Fra: Solheim Waldemar [<mailto:Waldemar.Solheim@norconsult.com>]
Sendt: 13. november 2019 13:11
Til: Larissa Dahl
Kopi: Ivar Øvretvedt
Emne: SV: gbnr 24/8 bruksløyve sak 17/2208 - ny SOSI fil

Fra: Larissa Dahl <larissa.dahl@meland.kommune.no>
Sendt: 11. november 2019 12:11
Til: Solheim Waldemar <Waldemar.Solheim@norconsult.com>
Kopi: Ivar Øvretvedt <ivar.ovretvedt@gmail.com>
Emne: VS: gbnr 24/8 bruksløyve sak 17/2208

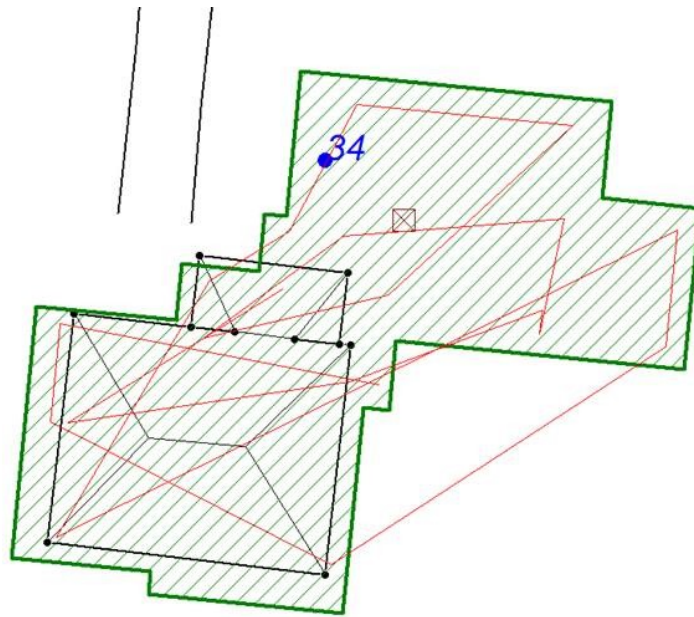
Dette er ikkje ei god sosi-fil.

Innmålingsdata frå tilsendt sosi- fil vises som raud strek- ved opptegning.

Svart strek er eksisterande bygningstakflate og grønt omriss er innlagt tiltak- truleg av takflate.

Me må kunne be om ei fil som teiknar hushjørna m omriss. Det er heller ikkje oppgitt nokre høgder på innmålt bygning.

Denne SOSI-filen angir grunnmurenes plassering på bakken. Takutstikkene vil ikke fremgå av denne filen med mindre dette også beregnes. Har ikke forstått om dette er etterspurt. Ser det også kommenteres manglende høyder på filen. Så langt ser vi bort fra dette, da kritiske høyder er oppgitt på oversendt snitt.
